BRUXELLES. Grand Sablon, 40 / Petite rue des Minimes – Anc. Manufacture de fourrures R. Mallien (arch. V. DIRICKX, 1920)

Avis de principe : Principe de conservation de la structure portante

Demande de BUP – DPC du 12/12/2024, réunion du 28/11/2024

### Avis de principe de la CRMS

*Synthèse des quatre options proposées pour le renforcement ou le remplacement de la structure en béton.  
Documents extraits du dossier de demande.*

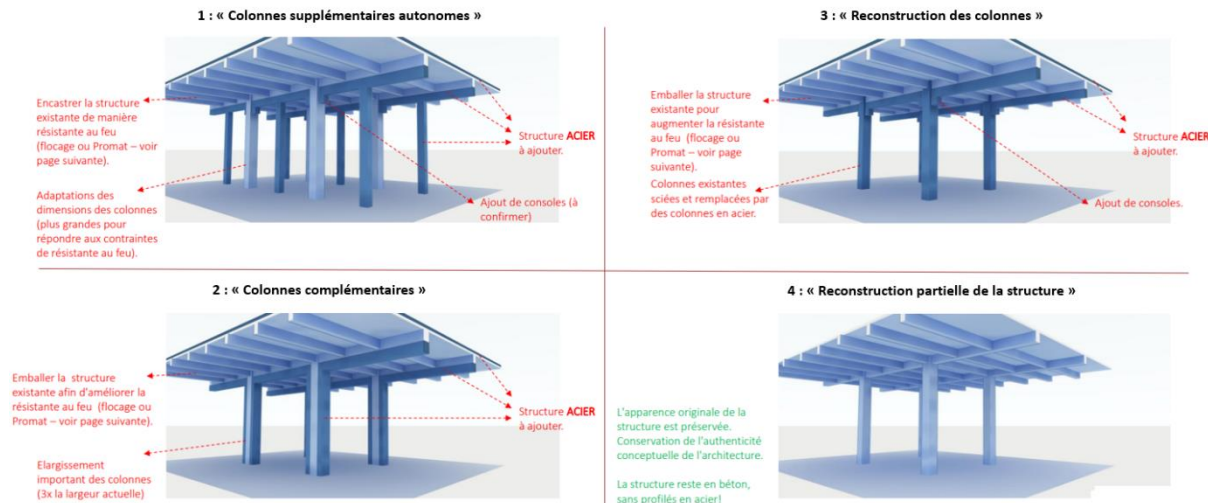
La CRMS a pris connaissance des études jointes à la demande, qui concluent à la non-conformité de la structure en béton Hennebique au regard des normes en vigueur. **L'Assemblée ne remet pas en cause ces résultats, mais s'agissant de calculs sur base de modèles théoriques et de tests en atelier, elle considère que les conclusions et les options d'intervention qui en découlent sont à ce stade prématurées. Les résultats actuels doivent être confrontés à la capacité portante réelle du béton consolidé, ce qui nécessite des recherches et analyses complémentaires. Les résultats doivent en outre donner lieu à une interprétation « raisonnable », qui ne prend pas comme parti les exigences d'une construction neuve à tout usage, mais qui s'inscrit dans la logique patrimoniale d'un bâtiment protégé, existant depuis un siècle, et pour un usage spécifique et adapté.**

**Les quatre options proposées sont systématisées à l'échelle du bâtiment et, chacune à leur manière, sont très interventionnistes.** L'option n°4, consistant à reconstruire complètement la structure en béton, est présentée comme la plus réalisable et est privilégiée par le demandeur. Comparativement aux trois autres scénarii, cette option offre certes la plus grande liberté en termes de spatialité et d'utilisation des espaces, mais cela se ferait au détriment de l'authenticité matérielle du bien, et impliquerait la perte de la structure Hennebique. C'est également l'option qui impacterait le plus les parties protégées.

En effet, la structure est intrinsèquement liée aux intérieurs partiellement protégés, de même qu'aux façades classées. Dans les espaces ornementés au rez-de-chaussée, le remplacement quasi-généralisé des colonnes et des poutres entraînerait une perte des décors d'origine (par exemple les ornements

en stuc). Ce n'est qu'au démontage des cloisons et des décors qu'il serait possible d'évaluer dans quelle mesure la structure devrait être modifiée et quelles parties des finitions pourraient être récupérées.

**Dans une optique alliant enjeux de conservation et de durabilité, la CRMS demande dès lors de poursuivre les recherches. Celles-ci devront permettre de réévaluer les résultats déjà obtenus et de compléter les connaissances sur la capacité réelle de la structure en béton existante, puis de réorienter la méthodologie en matière de stabilité.**

- En complément des études de béton basées sur les carottages, **de réaliser *in situ* des essais de mise en charge pour évaluer la charge maximale admissible réelle en plusieurs points du bâtiment, qui devraient donner une image représentative de la stabilité aux divers étages.**
- **De réaliser une étude historico-technique de la structure basée sur les plans et documents d'archives qui la concernent**, conservés dans le fonds Hennebique aux Archives d'Architecture Contemporaine (AAC) à Paris.
- **De réaliser un bilan comparatif reprenant les résultats issus des études déjà réalisées, les tests de mise en charge *in situ*, et les informations des archives Hennebique.** Ces analyses doivent permettre de déterminer la qualité consolidée du béton.

Cette démarche permettra d'étudier des scénarii d'affectation et de potentielles solutions de renforcement adaptées à la structure existante et à chaque espace : parties classées ornementées ou non au rez-de-chaussée, parties avant et arrière des étages, grenier, caves, etc. Il y a lieu d'inverser l'approche actuelle, qui vise la mise aux normes maximale de la structure pour recevoir une diversité de fonctions, au profit d'une démarche qui repose sur l'adaptation des fonctions aux caractéristiques du bâtiment existant, moyennant des interventions raisonnables et sur mesure.
